PRÉFET D'ILLE ET VILAINE

Rapport de l'Inspection des Installations classées

Objet : Installations Classées pour la Protection de l'Environnement
Société PSA PEUGEOT CITROËN

ANNEXE 3 : Schéma de principe des rejets aqueux du site

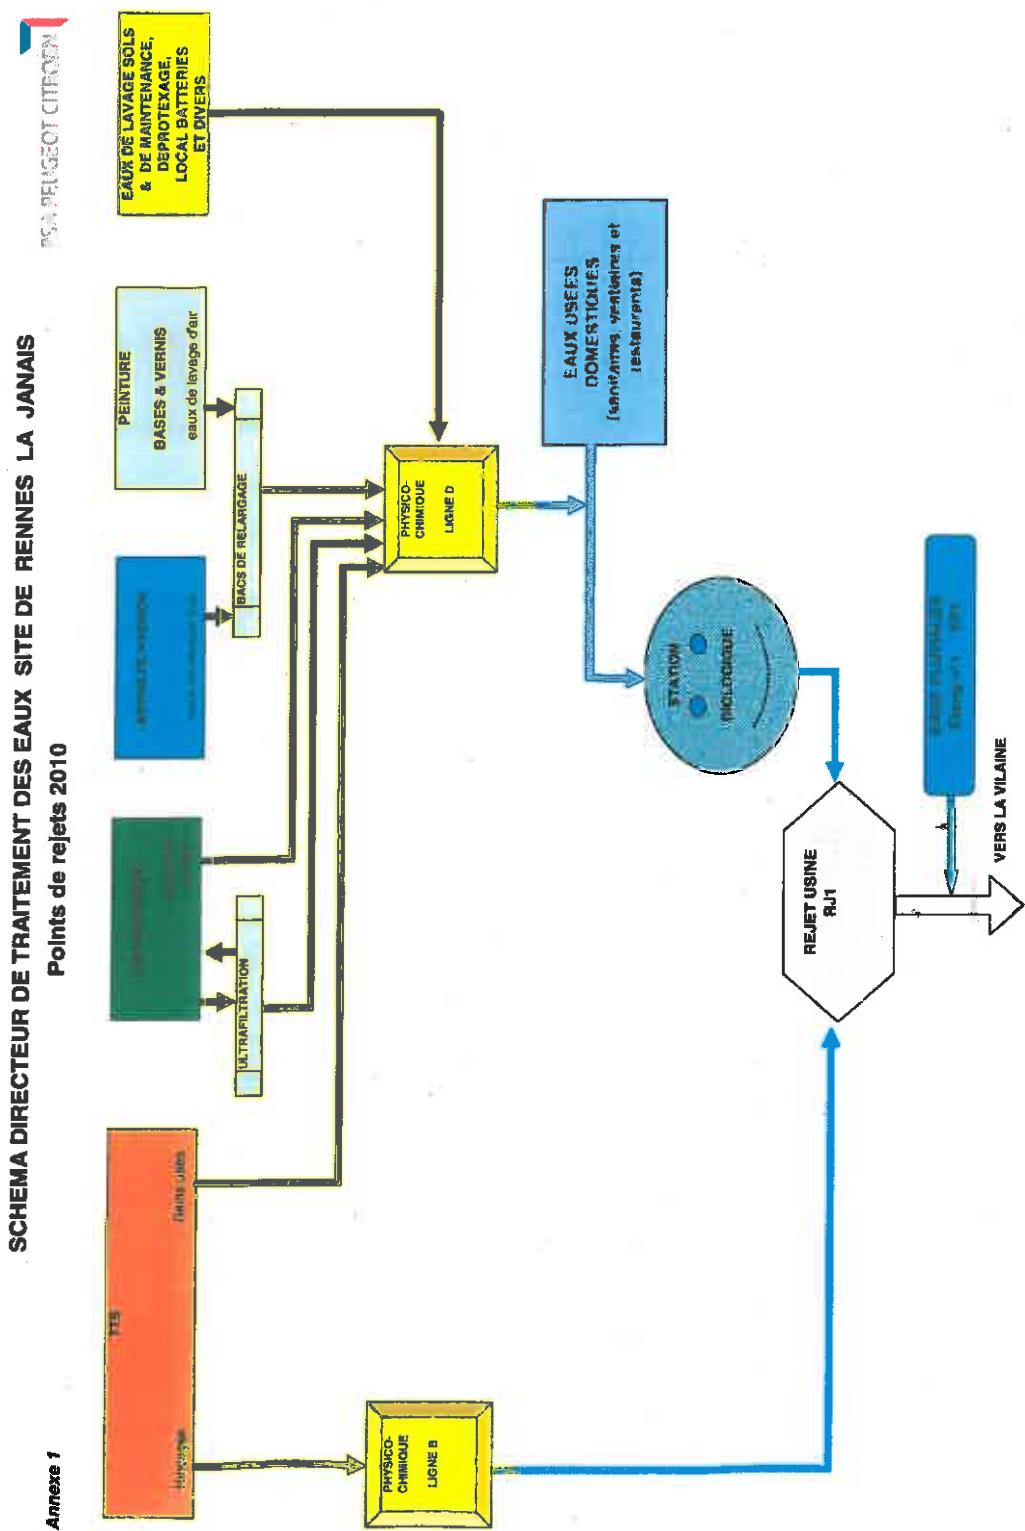
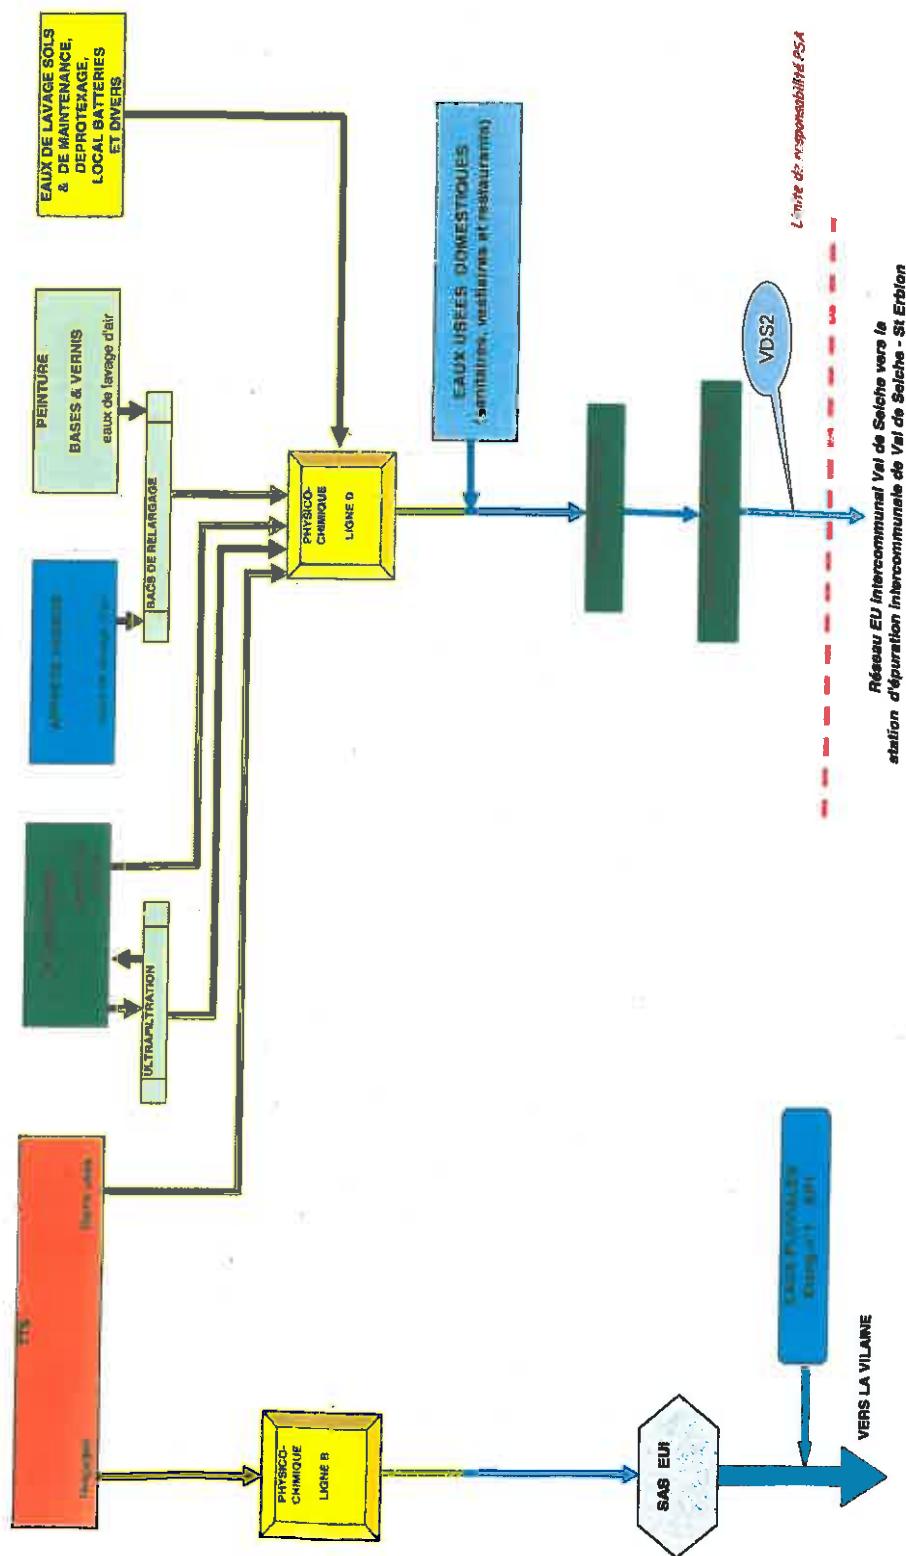
La solution retenue par PSA PEUGEOT CITROËN est le raccordement des rejets d'eaux usées sanitaires et des rejets de la ligne D dans le réseau collectif pour un traitement par la station intercommunale Val de Seiche (sortie nommée VDS2) et un maintien des rejets des effluents de la ligne B au milieu naturel (sortie nommée ligne B).

Le schéma de principe du traitement des effluents est le suivant : (schémas agrandis en annexe 3)

La solution de traitement des effluents retenue par PSA PEUGEOT CITROËN a un impact acceptable sur la station intercommunale Val de Seiche, compte tenu des équipements et aménagements mis en place par l'exploitant.

De plus, le raccordement du site à la station intercommunale entraîne une diminution de l'impact global du site sur les eaux de surface et notamment dans la Vilaine.

Cette nouvelle situation des rejets aqueux doit être prise en compte dans l'arrêté préfectoral.

Les prescriptions des articles I.3.3, I.3.6, II.1.2.1.3 de l'arrêté préfectoral d'autorisation et l'annexe 1 doivent être modifiés en conséquence.
